**RESOLUCIÓN DE ALCALDÍA N° 547 -2021-MPCP**

El Expediente Externo N° 62551-2021 y Expediente Externo N° 62268-2021, con todos los recaudos que le acompañan, mediante el cual se solicita la aprobación de la ejecución de la prestación del Adicional y Deductivo N° 01 de la obra: **"Mejoramiento del Parque Paul Harris, A.H. 9 de Octubre, Distrito de Calleria – Provincia de Coronel Portillo – Ucayali"** – CUI 2388010, y;

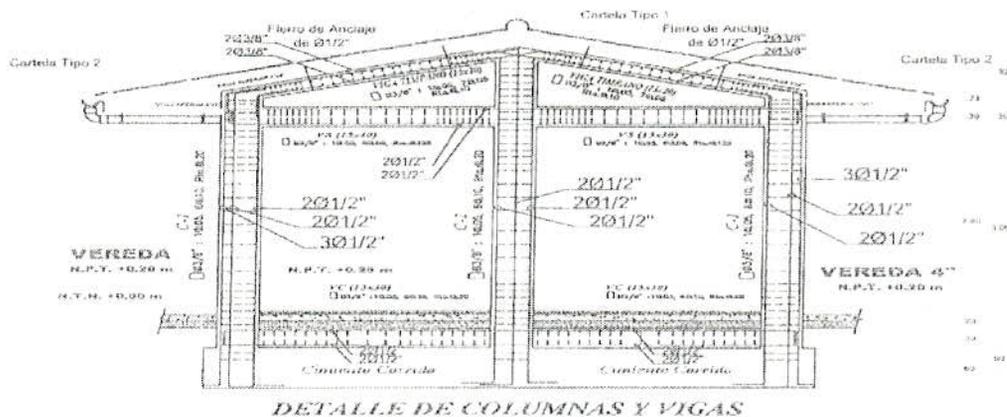
Del trabajo de replanteo de obra y trazo de las estructuras proyectadas no están de acuerdo a los desniveles del terreno existente.

- Al respetar los niveles del proyecto se estaría generando adicional de obra que estaría integrado en las partidas de Relleno de material de préstamo, Muro de contención.
- Las veredas proyectadas en el Jr. Miguel Grau están quedando por debajo del nivel existentes.
- Las rampas de martillo de calle Salaverry/ca Juan puebla al respetar los niveles del proyecto no tuviera ninguna función ya que sobre pasa el porcentaje de pendiente para los minusválidos.
- En toda la vereda del perímetro del proyecto se estaría construyendo un muro de contención con el fin de confinar el relleno si se respeta los niveles del proyecto de veredas
- Se presenta una propuesta del proyecto de acuerdo a los niveles del terreno con el fin de cumplir con las metas del proyecto.

- Respecto a la consulta por el contratista se indica que, de acuerdo a la verificación de campo realizada, se constata que es necesario el mejoramiento y replanteo de los planos con respecto a las cotas existentes del parque para su correcta ejecución y obtener los mejores resultados del presente proyecto.

**GRAFICO (PLANTA ESTRUCTURA - LOSA DEPORTIVA MULTIPLE "ELD-01")**

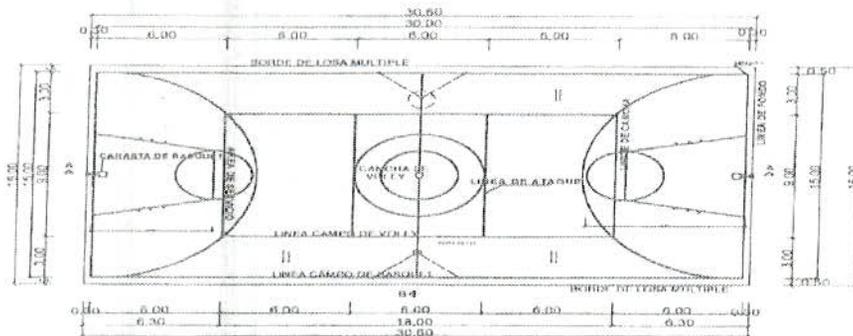
Que, con **Carta N° 018-2021-DISEÑO Y CONST.ARGOS-P.P-H** de fecha **19-10-2021**, el representante legal de la Empresa **Diseño y Construcciones Argos EIRL**, remite a la Empresa Megaconsult Ingenieros S.A.C (responsable de la Supervisión de la Obra), el Informe N° 006-2021-RES.AVS de fecha 15-10-2021, a través del cual se indica que habiéndose encontrado observaciones en el plano estructura (ELD-1) y en el plano general (AG-01), el cual se adjunta el grafico del plano de (LD-01)

Plano de (Arquitectura – Planta General "AG-01") donde se indica que la losa múltiple tiene las siguientes medidas de 15.00m x 30.10m y no es incompatible con el plano de "ELD-01", donde la losa tiene medidas de 16.00m x 30.60m.

En el plano de estructura (Estructura – Planta, Corte y Detalle de Losa Multideportiva EELD-01) el ancho proyectado es de 16.00m en el plano general (Arquitectura – Plata General “AG-01”) la losa multiple tiene una medida de 15.00m.

En el plano de Estructura (Estructura – Planta, Corte y Detalle de Losa Multideportiva (”ELD-01”) el largo proyectado es de 30.60 y en plano general (Arquitectura – Planta General AG-01”) la losa multideportiva tiene una medida de 30.10, existiendo al costado un espacio de area verde de 0.25m, teniendo una longitud total de 30350m de vereda a vereda, si se construye en las medidas del plano (ELD-01) la losa multideportiva estara dentro de vereda peatonal, por lo que se alcanza las observaciones indicadas a la supervision para la consulta correspondiente.

Respecto a la consulta, se indica que, es válida la propuesta realizada para el caso de desplazar la losa deportiva por motivo que en la actualidad se encontraría ubicado sobre algunos elementos que se consideran no se removidas, como son árbol de más de 10m de altura (especie maderable que se considera necesaria su permanencia dentro del parque) y postes de iluminación, por esas razones se considera necesario el desplazamiento de la losa.

En cuanto a las medidas de los planos en Planta General (AG-01) con 15.00m x 30.10 y el plano de estructura de losa (ELD-01) con 16.00m x 30.60m se considera necesario trabajar con el plano general de medidas de 15.00m x 30.10m, ya que al realizar el desplazamiento de la losa (por motivo de preservar árbol maderable y postes de alumbrado) se necesitará contar con una losa deportiva de dichas medidas de tal manera que se adecue al espacio y nueva ubicación.

GRAFICO DE PLANTA GENERAL DE DISTRIBUCION DE LOSA DE UBICACION DE POSTE DE LUZ AGRICOL Y DISTRIBUCION

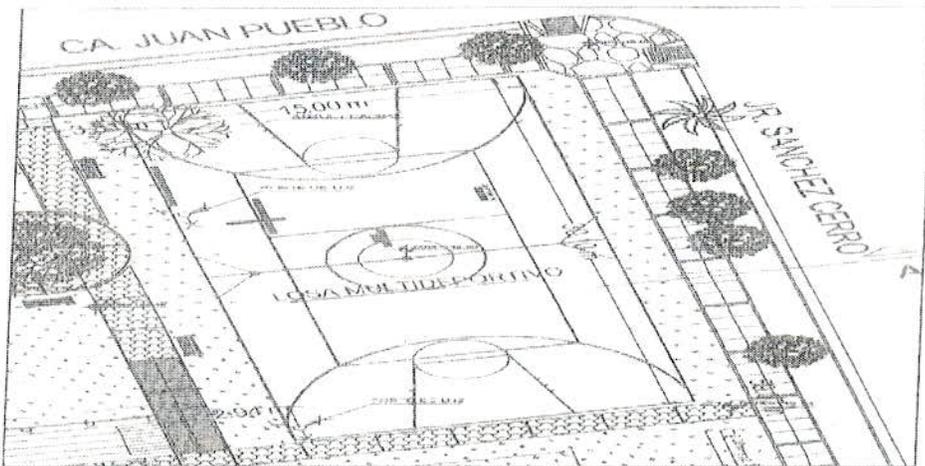
Existiendo un arbol maderable y 02 postes de luz, el arbol (caoba h=3.50) con una separacion de vereda a arbol de 3.81m ubicandose el arbol en la losa multiple y el poste de luz se tiene como una separacion de vereda de arbol de 3.05m, tambien ubicandose dentro de la losa multiple, lo cual obliga a desplazar la losa hasta otro lado del poste de luz.
